技术通知 (Technical notification)	记录编号 (Record number): QR/WZ1-W8.3.6-02-04
	编号 (Serial number): QTZ03479
	联系单编号 (Contact list number): D00087533

项目名称 (Project name)		奥驰悬臂后视镜调整						
发送部门 (Delivering Dept.)		接收人 (Recipient)	发送部门 (Delivering Dept.)		接收人 (Recipient)	发送部门 (Delivering Dept.)		接收人 (Recipient)
飞碟汽车事业部	生产部订单管理科		采购部	汽车业务科		汽车营销公司	产品管理部	
	质量管理科			综合业务科	---		客服管理部	
	成本物价科	---						
环保科技研究院			汽车研究院	公告资源部	---	质量管理部	供应商质量管理科	
制造技术部								
财务部-成本科		---						质量管理科
汽车部件-技术科		---	农用车-技术部		---	营销服务部-客户联络中心		
			农用车设计研究院		---

为优化后视镜视野，避免后视镜安装点位置出现进水现象，现将后视镜安装点位置增加密封圈，右侧后视镜镜头沿着 Z 向抬高 20mm，因后视镜为 3C 产品，调整前后图名图号保持不变。

调整前

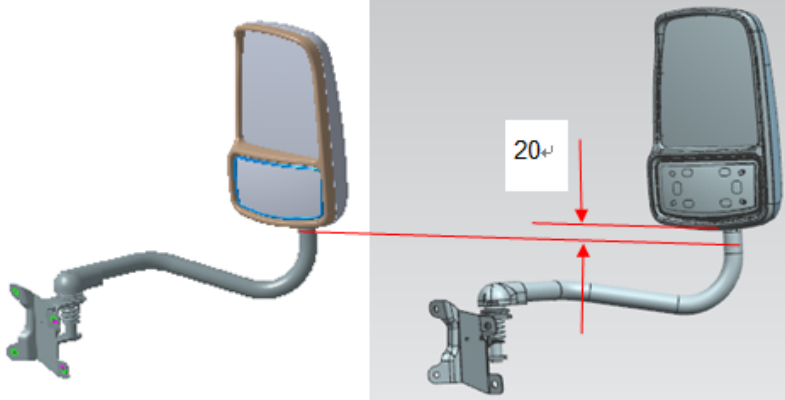
1、左右外后视镜与驾驶室相通的安装孔需要增加如图所示的密封垫。

2、左右外后视镜增加限位，防止调节角度过大与新奥驰前围装饰板干涉。

3、右外后视镜总成镜头沿着 Z 向调整 20mm。
